Паспорт
доступности объекта
для лиц с ограничениями жизнедеятельности

муниципальное автономное учреждение дополнительного профессионального образования
«Новосибирский Институт Современного Образования» (МАУ ДПО «НИСО»)

ПАСПОРТ ДОСТУПНОСТИ объекта социальной инфраструктуры (ОСИ)

на предмет беспрепятственного доступа и использования инвалидами и другими маломобильными группами населения №2

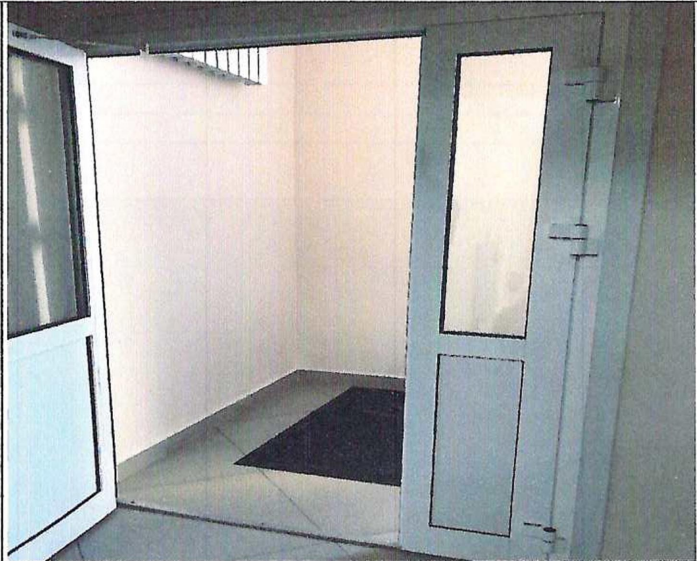
2.1	Лестницы/ступени (наружная)	есть			Соответствует по габаритам. Отсутствует тактильное предупреждающее покрытие в начале и конце лестничного марша, отсутствует контрастная маркировка краевых ступеней лестницы.	О, С	Установить тактильное предупреждающее покрытие в начале и конце лестничного марша, установить контрастную маркировку краевых ступеней лестницы. До проведения работы оказывать помощь со стороны персонала.	Текущий ремонт, организационные мероприятия

2.4	Двери (входные)	есть			Соответствует ширина дверного проема входа.	К, О, С	Установить яркую контрастную маркировку на прозрачных полотнах дверей (в виде круга, квадрата). При необходимости оказывать помощь со стороны персонала учреждения.	Текущий ремонт. Организационные мероприятия

Наименование структурно-функциональной зоны	Состояние доступности *	Приложение		Рекомендации по адаптации (вид работы)**
		№ на плане	№ фото	
Входная группа	ДЧ-И (О,Г,У), ВНД (К,С)			Текущий ремонт, организационные мероприятия: установить тактильное предупреждающее покрытие в начале и конце лестничного марша, установить контрастную маркировку краевых ступеней лестницы; установить яркую контрастную маркировку на прозрачных полотнах дверей (в виде круга, квадрата); до проведения работ оказывать помощь со стороны персонала.
